**AVIS RELATIF À LA PROTECTION
CONTRE LES EVENTUELS EFFETS NOCIFS ET NUISANCES
PROVOQUÉS PAR LES RAYONNEMENTS NON IONISANTS
GÉNÉRÉS PAR DES ANTENNES ÉMETTRICES STATIONNAIRES**

Commune : CHARLEROI - Exploitant : PROXIMUS

Référence exploitant : 71JMI_01

Rapport n° 3241 / 2025

Figure 1 : Vue en plan des lieux de séjour et des points de contrôle

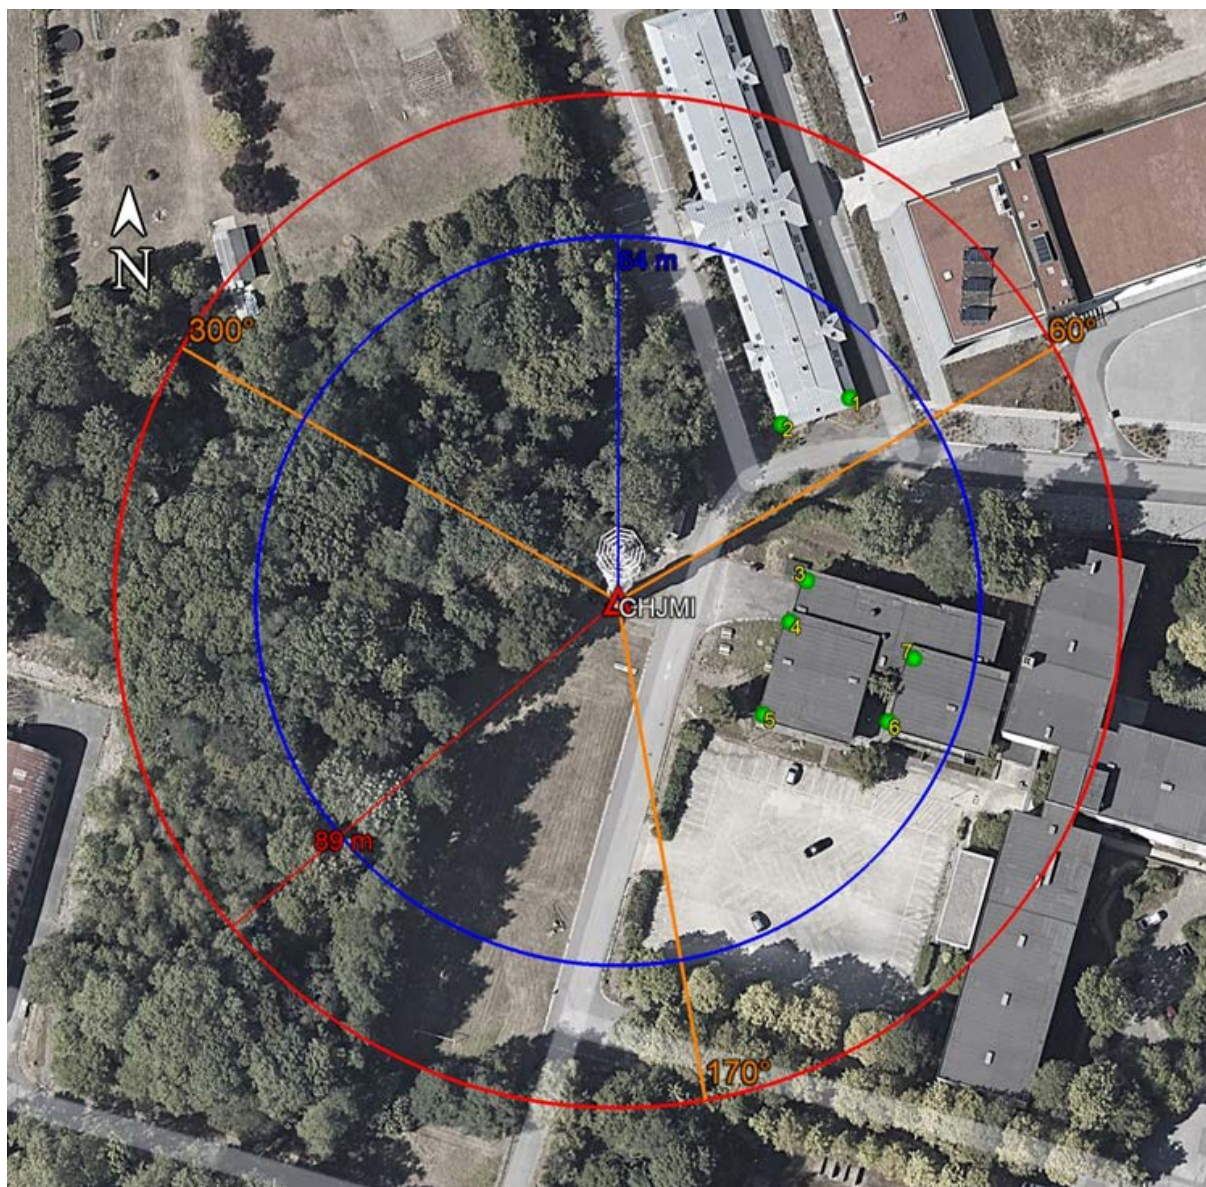
Les fréquences d'émission, la puissance rayonnée par chacune des antennes et leur gain permettent de déterminer le rayon de la zone à analyser. Tout dépassement de la limite par installation est exclu en dehors de cette zone. Le tableau 2 reprend les 35 LS² pour lesquels l'indice d'exposition est le plus élevé. Les différentes colonnes indiquent :

- le numéro du point de contrôle repris sur un des plans de la figure 1;
- le numéro du LS dans lequel se trouve le point de contrôle de la 1^{ère} colonne ;
- l'atténuation d'obstacle prise en compte pour le calcul de l'indice d'exposition dans le LS ;
- le résultat du calcul de l'indice d'exposition.

N° point de contrôle	LS	Atténuation (dB)	Indice d'exposition relatif à la limite par installation IE_i
1	LS1	3,0	0,039
2	LS1	3,0	0,017
3	LS3	3,0	0,016
4	LS3	3,0	0,012
7	LS3	3,0	0,012
5	LS3	3,0	0,011
6	LS3	3,0	0,010

En ce qui concerne les antennes de l'installation mentionnées dans le tableau 1, la distance maximale à laquelle la limite pourrait être atteinte, à l'extérieur, est égale à 89,0 m. S'il n'y a pas de LS à une distance inférieure, les antennes respectent forcément la limite d'immission.

Dans le cas des LS situés à l'intérieur des bâtiments, une atténuation d'obstacle est prise en compte et il en résulte que la distance maximale à laquelle la limite pourrait être atteinte se réduit à 63,4 m.

Figure 2 : Vue en plan des installations d'antennes dans un rayon de 300 mètres autour de l'installation faisant l'objet de la demande d'avis

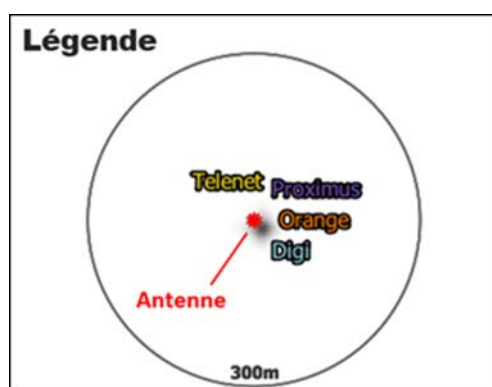
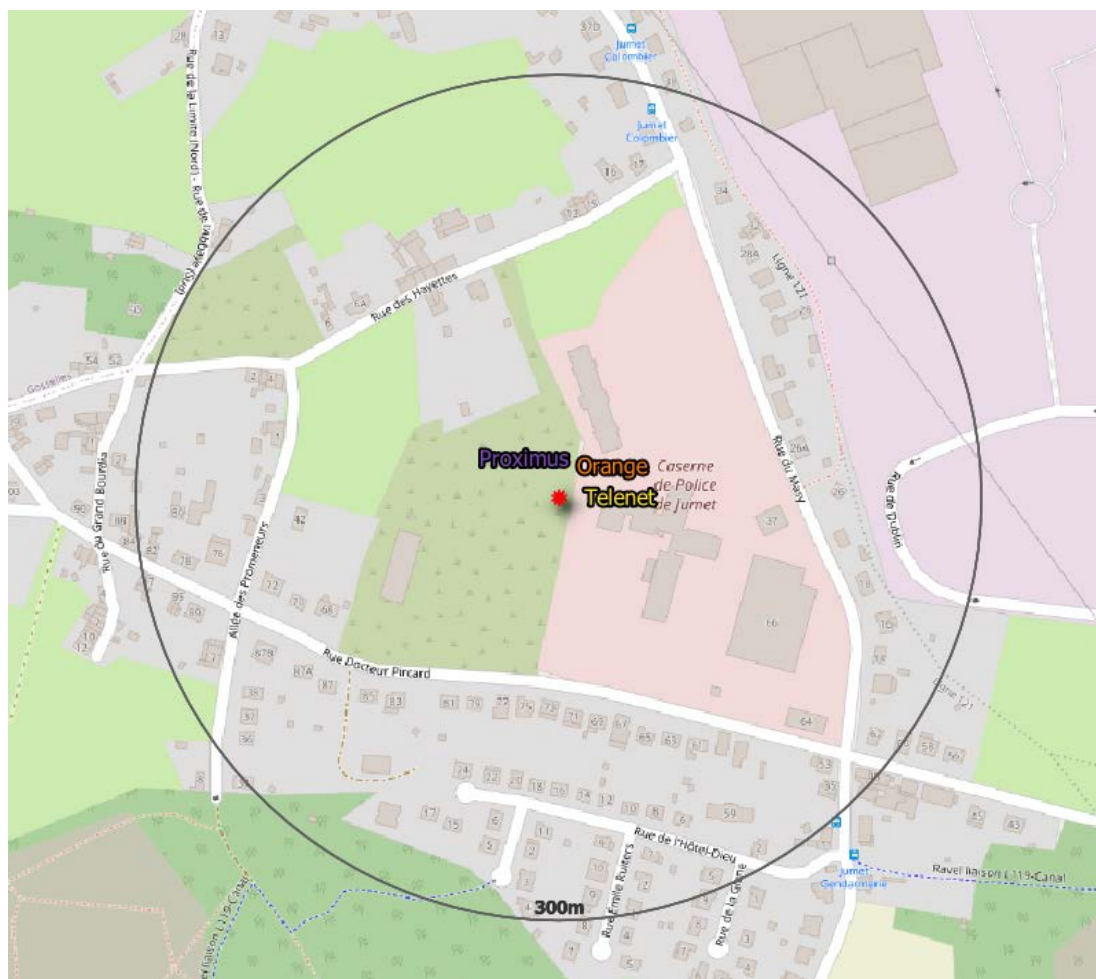
Le plan en projection verticale de la figure 2 indique la localisation des installations d'antennes émettrices stationnaires visées par le décret et situées dans un rayon de 300 mètres autour de l'installation référencée dans le paragraphe 2 et localisée au centre du cercle. Les données de localisation de ces antennes et les avis correspondant sont accessibles via le cadastre en ligne des antennes émettrices stationnaires⁸. Les installations prises en compte dans l'évaluation du respect de la limite cumulative sont les installations d'antennes émettrices déclarées en service par l'exploitant à la date du présent avis, à l'exception de l'installation référencée dans le paragraphe 2 et éventuellement d'autres installations ayant fait l'objet d'une demande d'avis à la même date et qui sont situées à l'intérieur de la zone de 300 mètres de rayon.

L'évaluation du respect de la limite cumulative repose sur la prise en compte des cas suivants :

- a) il y a au plus 4 installations d'antennes émettrices stationnaires présentes dans la zone d'évaluation de 300 mètres de rayon représentée dans la figure 2, y inclus l'installation référencée dans le paragraphe 2 : la limite cumulative définie à l'article 4, §2 du décret est nécessairement respectée dans les lieux de séjour à l'intérieur de la zone d'évaluation de 300 mètres de rayon ;

- b) il y a exactement 5 installations d'antennes émettrices stationnaires présentes dans la zone d'évaluation de 300 mètres de rayon représentée dans la figure 2, y inclus l'installation référencée dans le paragraphe 2 et il existe, pour 3 ou 4 de ces installations, un avis attestant le respect de la limite abrogée de 3 V/m : la limite cumulative définie à l'article 4, §2 du décret est nécessairement respectée dans les lieux de séjour à l'intérieur de la zone d'évaluation de 300 mètres de rayon ;

- c) dans tous les autres cas, il a été vérifié que la limite cumulative définie à l'article 4, §2 du décret n'est pas dépassée dans les lieux de séjour sur base du nombre d'installations localisées dans la zone d'évaluation de 300 mètres de rayon représentée dans la figure 2, de leur localisation ainsi que des données inscrites dans la figure 1 et au paragraphe 4 du présent avis et dans les avis attestant le respect de la limite par installation ou de la limite abrogée de 3 V/m relatifs aux autres installations reprises dans la figure 2.

Compte tenu des considérations ci-dessus, il apparaît que l'intensité du rayonnement électromagnétique généré, dans les lieux de séjour situés dans un rayon de 300 mètres autour de l'installation référencée dans le paragraphe 2, par l'ensemble des antennes émettrices stationnaires de l'ensemble des exploitants du même site d'antennes émettrices stationnaires respecte la limite fixée à l'article 4, § 2 du décret.
